AVIS DU COMITÉ JACQUES-VIGER SUITE À SA RÉUNION DU 22 NOVEMBRE 2019

Secteur Square Gallery - îlot 8

Libellé du projet :	Modification au Plan d'urbanisme : Square Gallery - îlot 8 (modification du Programme particulier d'urbanisme du secteur Griffintown)
Localisation :	Le secteur visé concerne l'îlot situé dans la portion sud-est du PPU du secteur Griffintown, ceinturé par la rue Murray, la rue Smith et la rue Wellington, aux abords du canal de Lachine
Demandeur :	Service de l'urbanisme et de la mobilité

Projet urbain visant le Square Gallery - îlot 8 (Source : Ville de Montréal)

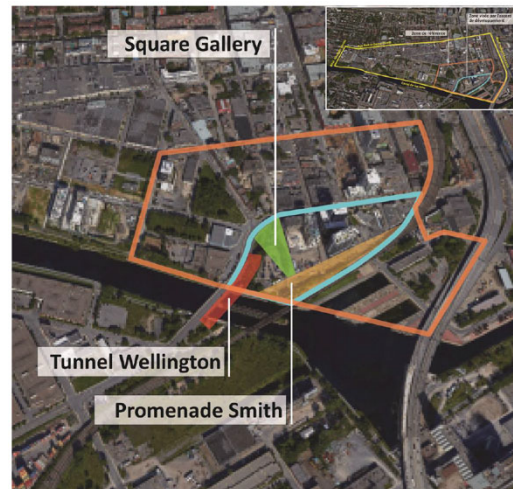
Tel que mentionné dans l'avis précédent, le CJV soutient que l'une des forces du PPU du secteur Griffintown réside dans l'importance accordée aux espaces publics, de même qu'à la végétalisation, dans la structuration des aires à construire. Le comité comprend que la localisation proposée du futur parc repose, entre autres, sur une analyse urbaine effectuée sur le réaménagement de l'entrée nord du tunnel Wellington et de ses abords ainsi que sur une étude d'aménagement potentiel du futur Square Gallery. Il apprécie que cette nouvelle implantation dégage un vaste espace consacré au réaménagement de ce square et qu'elle améliore la préservation des vues vers le mont Royal depuis le bassin Peel.

Le CJV se réjouit aussi de l'articulation proposée entre les espaces publics; notamment par la présence d'une placette sur la rue Murray (avec la vespasienne jouant le rôle d'entrée) et la création d'un passage au sol dans l'axe de la rue de la Montagne faisant un lien vers la promenade Smith.

Cependant, il considère que ce parti pris d'aménagement aura des effets négatifs sur la qualité de l'espace public sur la rue Murray, autant en termes d'ensoleillement du domaine public que sur la production de vis-à-vis sur une hauteur de 70 mètres entre le nouvel immeuble-tour et celui qui est actuellement présent du côté est de la rue Murray. Le CJV soutient que la trame de rues historique, établie selon un gabarit de 2-3 étages, n'est pas conçue pour accueillir des tours, et empêche la création d'espaces agréables à échelle humaine. Conséquemment, le comité recommande la réalisation d'une étude d'impact sur l'ensoleillement, de même qu'une étude du vent. (Le CJV se désolé par ailleurs de l'absence d'études d'ensoleillement de la rue Murray pour la présente proposition.) Le CJV incite aussi la Ville et l'Arrondissement à prendre des mesures afin d'assurer la conception d'une interface de qualité entre le rez-de-chaussée du nouvel immeuble et la rue Murray. Il remarque à cet effet que plusieurs segments de rues secondaires de Griffintown sont composés presque uniquement de sorties de garages souterrains et de grilles d'aération offrant un contexte urbain de faible qualité pour les piétons.

De plus, le comité insiste que la transition des espaces privés, semi-privés et publics soit bien prise en compte dans l'aménagement du site. Le CJV est favorable au dégagement entre l'immeuble-tour et la vespasienne afin d'établir un réel partage des espaces et de mettre en valeur l'allure pavillonnaire de la vespasienne. En ce qui a trait au réseau piétonnier situé entre le bâtiment et le parc, le CJV suggère que le traitement du sol et celui du rez-de-chaussée de l'immeuble soient conçus de façon à susciter un caractère invitant pour les usagers de cet espace transitoire.

- Revoir les options d'échanges de terrain sur le site afin de maintenir le terrain de la vespasienne au domaine public;
- Réaliser une étude d'ensoleillement et de vent (impact éolien) considérant la présence de l'immeuble-tour sur la rue Murray; intégrer harmonieusement cet immeuble dans le tissu urbain de façon à minimiser l'impact de sa hauteur sur cette rue (ex. marge de recul, modulation du bâti, etc.);

- Pour l'aménagement du site, poursuivre l'intégration de la vespasienne au sein du parcours de l'espace public par un dégagement entre l'immeuble-tour et ce bâtiment; élaborer une stratégie de conservation pour la restauration de la vespasienne;

- Poursuivre l'aménagement des espaces de transition entre les espaces publics, semi-publics et privés sur le site (immeuble-tour, parc, vespasienne, etc.); détailler les aménagements des espaces publics de façon à créer un caractère invitant et une appropriation de l'espace; définir la programmation et les usages prévus des espaces publics afin d'anticiper les contraintes liées à l'aménagement du site;
